Kaupunginosa Nokia	Kortteli 27	Tontti 2	Viranomaisen arkitointimerkintöjä varten
Rakennustoimenpide UUDISKOHDE	Pääpiirustus PÄÄPIIRUSTUS		Juoks.n:o
Rakennuskohde As Oy Nokian Viikin Puisto Valborginkatu 3 37100 Nokia	Pirustuksen sisältö POHJAPIIRROKSET, TALO C 1. ja 2. Krs		Mittakaava 1:100 Rakennusosa
 EKMAN ARKKITEHDIT OY Hämeentie 25 A, 33200 TAMPERE (03) 223 7740, fax (03) 223 7365 info@veark.fi etunimi.sukunimi@veark.fi			Työlaji
Päivämäärä 7.3.2018			Muutos 404 ARK 004

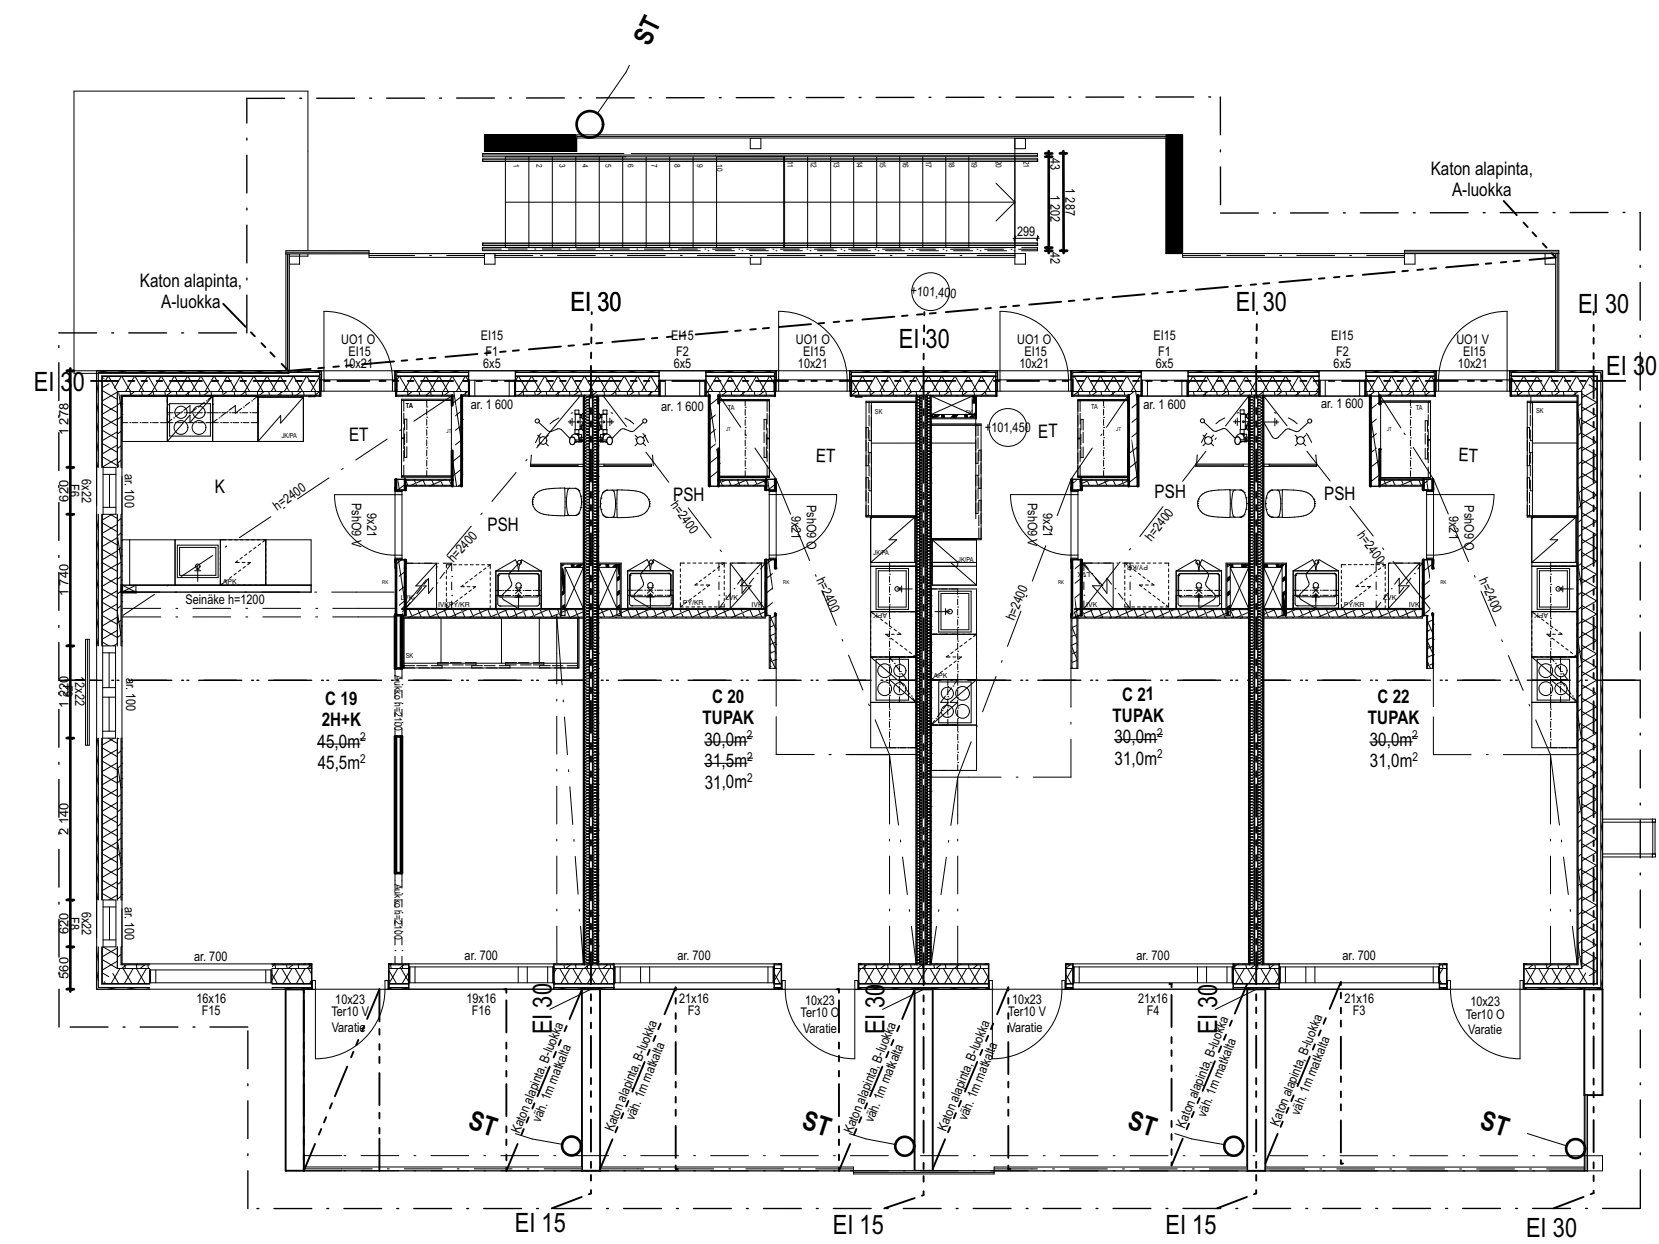
- RAKENNUSAIKAISET MUUTOKSET:**
- F 10.10.2019 Keittiösaarekkeen seinä muutettu 1200 mm korkeaksi, MH:n ja OH:n välinen aukko 2300-->2100
 - E 26.9.2019 Vesikaton pääty- ja sivuräystävät pidennetty 500 mm:n
 - D 17.9.2019 Terrasin etukalleet poistettu, 2 krs parvekekattujen palo-osastointi muutettu B-luokkaan 45,5 m2 asunnon:
 - keittiön saarekkeen päätäyn lisätyt hormi käyttövesiputkia varten.
 - eteisen alakatteen jätetty pesuhuoneen seinän tasoon (kantava paikka)
 - C 17.6.2019 Seinärakenteita muutettu puurakenteiseksi (päädyt 1 krs ja huoneistonväliset seinät ja kantavia vs lisätty)
 - B 18.12.2018 Seinärakenteita muutettu, huoneistoaloja muuttunut, hormien paikat määrätty.
 - A 12.4.2018 Osastoidun seinän ikkunoiden paloluokat lisätty
